Nos dirigimos a usted en respuesta a la nota MICI-DM-N-°-[525]-2024, con fecha del 11 de junio del 2024, relacionada a la actualización al Plan de Preservación y Gestión Segura (PGS) presentado a su despacho el 26 de marzo del 2024.

To:	Agustina Varela, Carlos Hubner, Lilmarie Langmaid	Date:	14/Junio/2024
CC:	Keith Green, Jorge Carney, John Dean		
From:	Departamento de Servicios Técnicos y Geotecnia, IMR	Doc. #:	1824-363-CI-MEMO-T0017_B
Subject:	Respuesta a la Nota sobre la Actualización del Plan de Preservación y Gestión Segura (PGS)

Figura 1. Esquema de los componentes de la Instalación de Manejo de Relaves

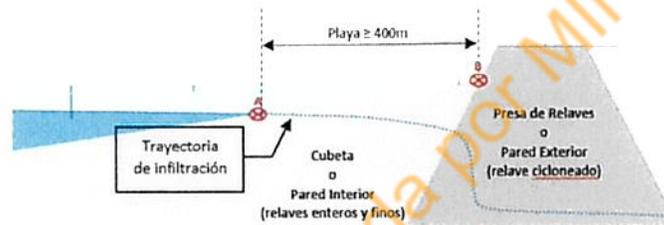
2. Aclarar si los señalamientos de "muro exterior" y "paredes exteriores" del muro Norte se refieren a la pared aguas abajo del muro Norte. Entenderíamos que debería ser pared interna= aguas arriba= pared "mojada" que contiene el relave.

El término "muro exterior" y "paredes exteriores" se refiere a la propia presa de relaves. Por ejemplo, en el informe preliminar de New Fields, página 2, se menciona: "El principal riesgo asociado con una distancia inadecuada entre la laguna y el muro exterior es la erosión interna debido a flujos preferentes a través del material arenoso de las paredes exteriores causada por un reducido recorrido de las filtraciones". En este texto, se hace referencia a los posibles riesgos en la presa norte debido a erosiones internas causadas por la longitud de la playa en el área cercana al túnel de aliviadero existente.

En el esquema presentado a continuación se indican los componentes relevantes:

Figura 2. Perfiles Estratigráficos y Geofísicos Generados Para el Trazado Propuesto

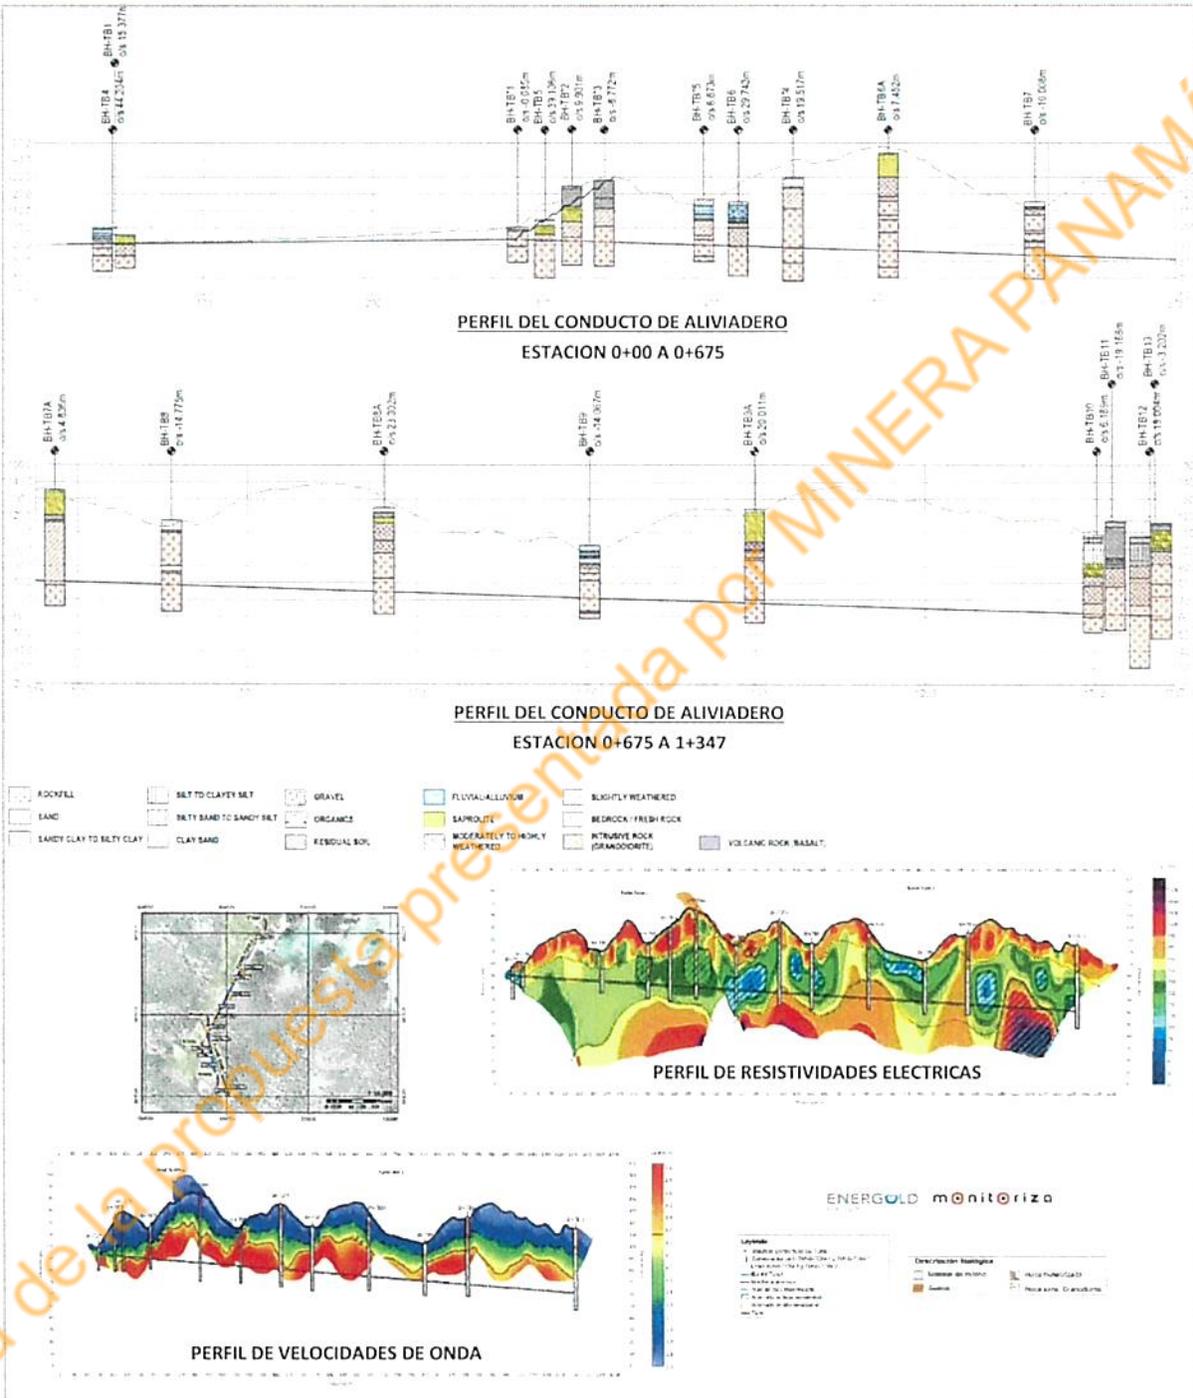
- 5.- Presentar breve descripción de la formación litológica del área o trayecto a intervenir y sus características geotécnicas (fallas, diaclasas).

El terreno en el área circundante a la extensión del túnel de aliviadero está compuesto por suelos residuales, suelos saprolíticos, roca meteorizada y roca sana. En el estudio de suelo desarrollado en 2022, se realizaron una serie de sondajes junto con un estudio geofísico, donde se caracterizaron los suelos identificando espesores y parámetros clave tanto del suelo como de la roca (ver Figura 2 para un resumen de los resultados obtenidos).

Los estratos de suelo varían entre 5 m y 30 m, con clasificaciones diversas como suelos limo arenosos, arena arcillo limosa, entre otros, como se puede apreciar en la Figura 2. Los ensayos, como el SPT, indican que los suelos varían entre duros y muy suaves, con capacidades portantes de entre 2.20 t/m² a más de 50 t/m².

El estrato de roca, por su parte, puede comenzar a profundidades de entre 5 m y 30 m, con roca ligeramente a medianamente meteorizada, seguida de roca sana (grado I, II & III), con dureza de moderadamente dura a dura. El espaciamiento entre juntas varía desde 0.06 m a 2.00 m, el espaciamiento de diaclasas puede ser desde 3 mm a 10 mm, y se reportaron en sondajes puntuales diaclasas con inclinaciones de entre 30° y 45°.

En la Figura 2 también se presentan perfiles longitudinales del trazado propuesto con la estratigrafía obtenida en los sondajes de prospección, los cuales permiten identificar de manera gráfica las unidades litológicas presentes en el área de la obra. Adicionalmente se presentan perfiles longitudinales con información de velocidad de onda P (v_p) y los valores de resistividad eléctrica para los diferentes estratos/materiales en el alineamiento propuestos de la obra.

UBICACION REGIONAL 1:50,000 : Mapa de huella del proyecto "Extensión del Conductor de Aliviadero de la Instalación de Manejo de Relaves" CORREGIMIENTO DE COCLÉ DEL NORTE, DISTRITO Y PROVINCIA DE COLÓN

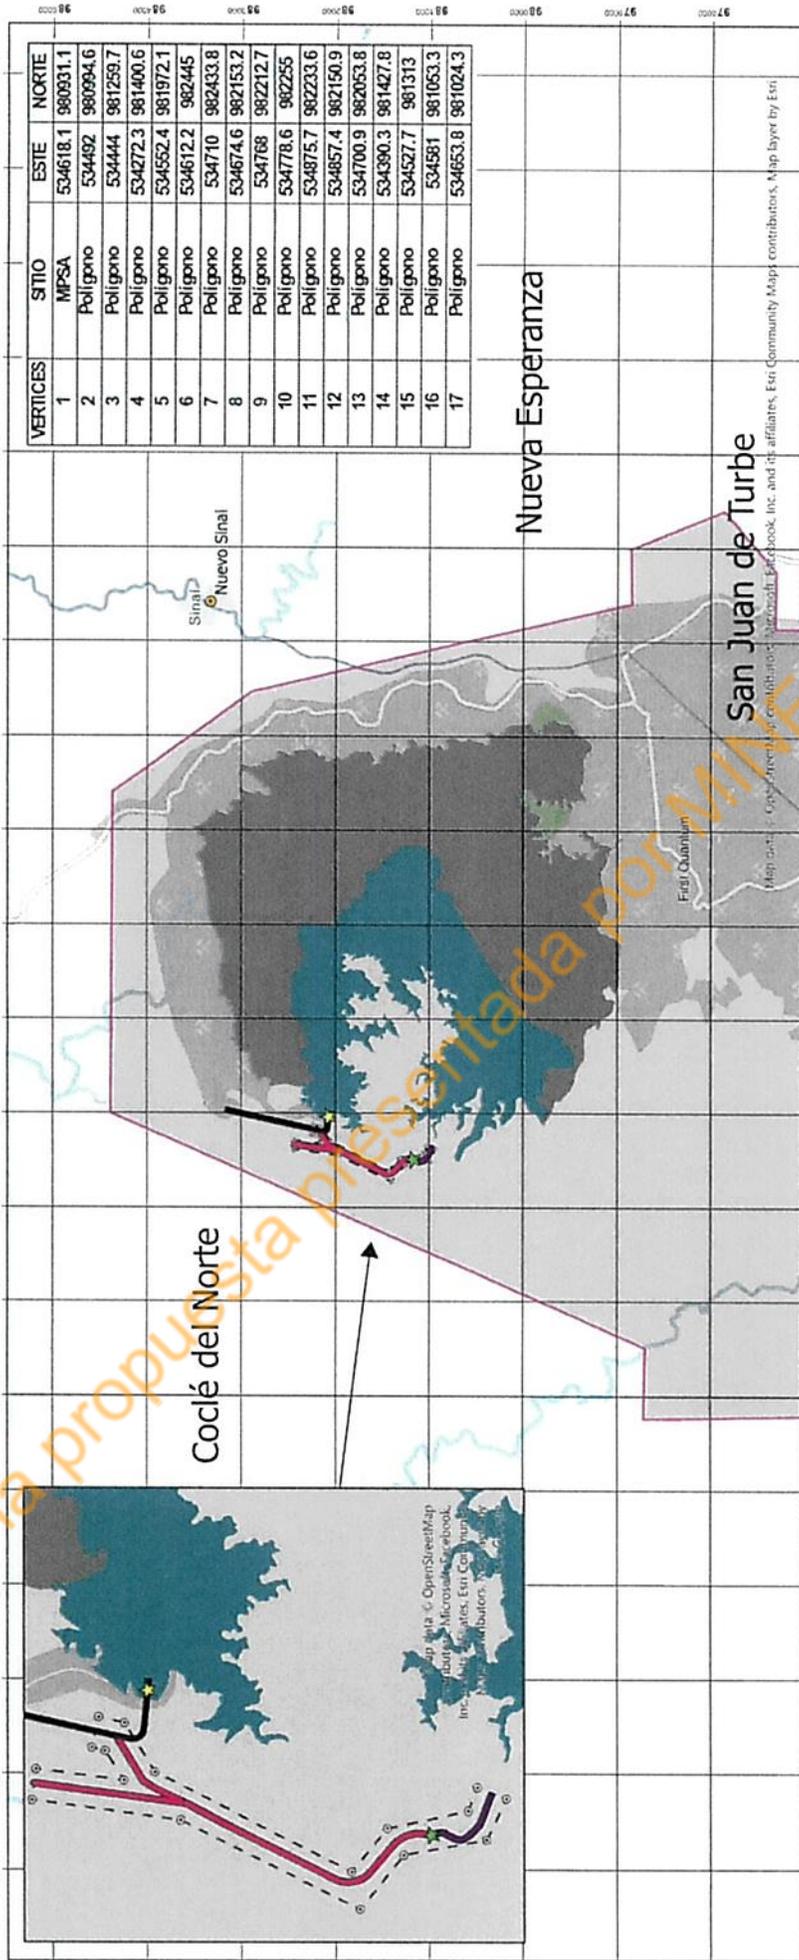
- 4.- Presentar en formato digital (shape file y pdf) los dibujos incluidos en la nota de solicitud. Deberá contener ubicación actual y nueva ubicación de la torre de aliviadero y trayectoria del nuevo túnel.

Se adjunta imagen en formato digital (shape file y pdf). Esta incluye:

- La ubicación actual de la torre de aliviadero.
- La nueva ubicación propuesta para la torre de aliviadero.
- La trayectoria de extensión del nuevo conducto subterráneo proyectado.
